**Autorité environnementale**

**Avis délibéré de l’Autorité environnementale  
sur le projet urbain Pleyel à Saint-Denis (93)**

**n°Ae : 2018-77**

Avis délibéré n° 2018-77 adopté lors de la séance du 21 novembre 2018

Figure 4 : Esquisse du plan masse de l'ouvrage de franchissement (source : dossier)

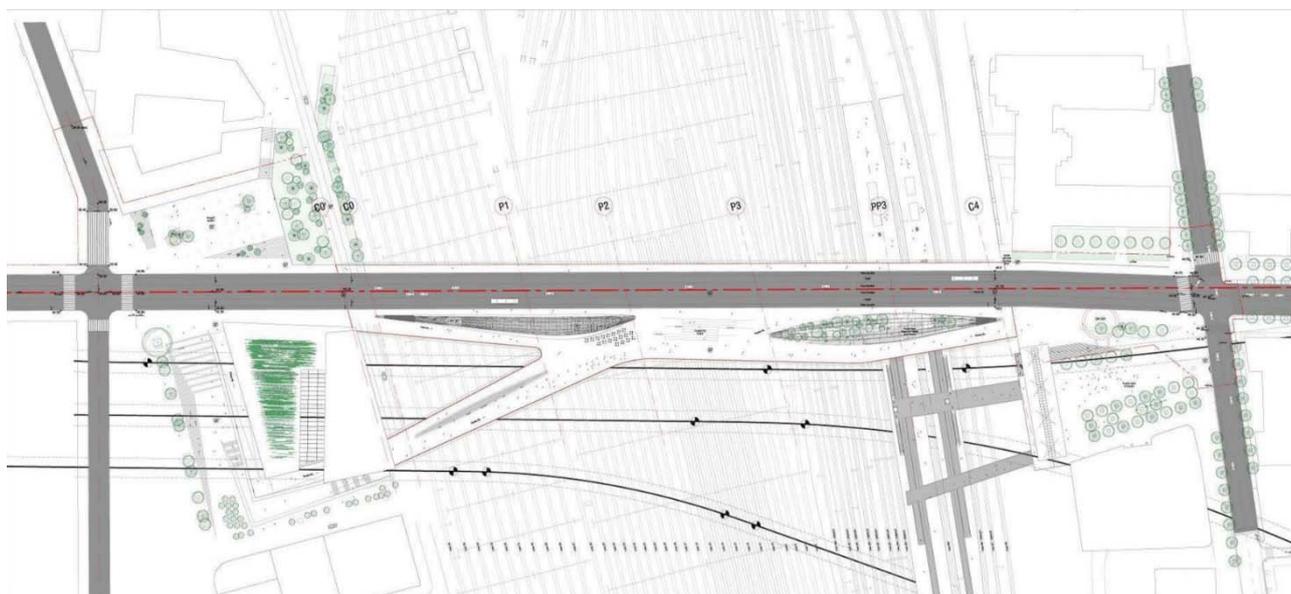
Les fonctionnalités du franchissement sont précisément décrites, de même que le parti architectural et les « séquences » de l'espace public de la passerelle (chapiteau, espaces de convivialité, cafés, gradins, structure végétale, etc.). En revanche, le dossier ne précise aucune des caractéristiques techniques de la superstructure : culées, nombre et localisation des piles,

***L'Ae recommande de préciser les caractéristiques techniques des trois structures porteuses, de la passerelle, du pont routier, et du Bâtiment-Pont.***

Figure 5 : Coupe de la passerelle et du franchissement routier (source : dossier)

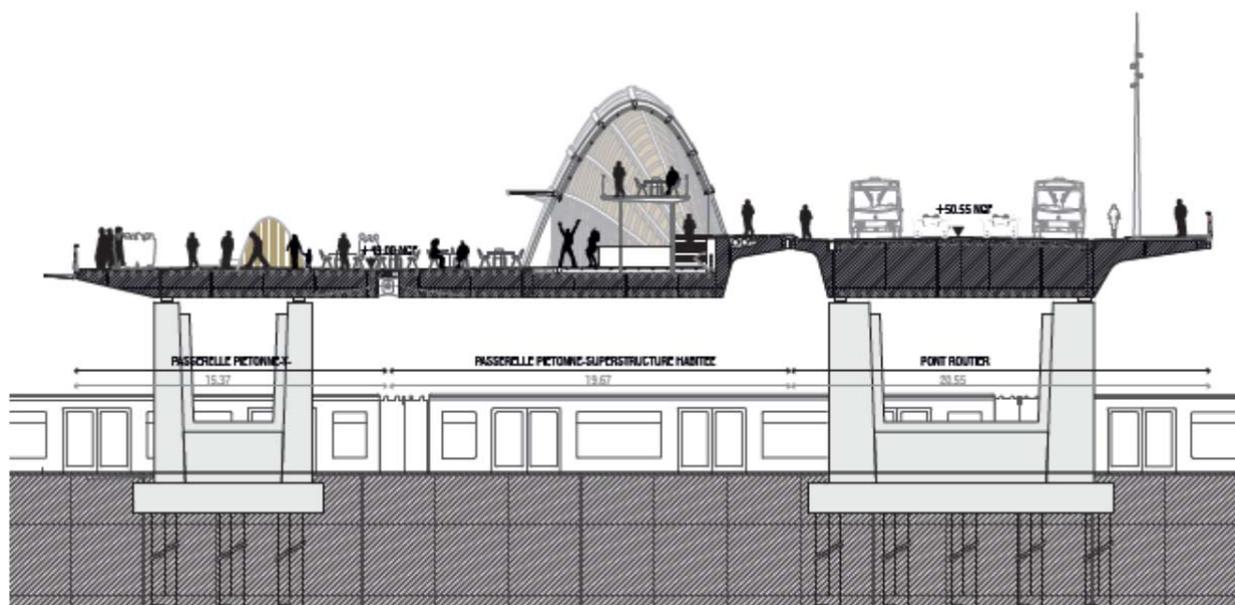
fondations, portées, etc. Il est seulement précisé que les tabliers du pont automobile et celui de la passerelle, bien que situés sur le même niveau, sont autonomes structurellement. Le maître d'ouvrage a indiqué aux rapporteurs que les trois « bulles » sur la passerelle ont un rôle fonctionnel mais également structurel d'arc extradossé<sup>5</sup>.

Le Bâtiment-Pont de la ZAC est situé au nord du franchissement urbain. Il est séparé de la zone piétonne par la voie routière. Aucune précision n'est apportée sur la structure du Bâtiment-Pont de la ZAC, les modalités de son implantation au-dessus des voies et les liaisons éventuelles avec la structure routière.
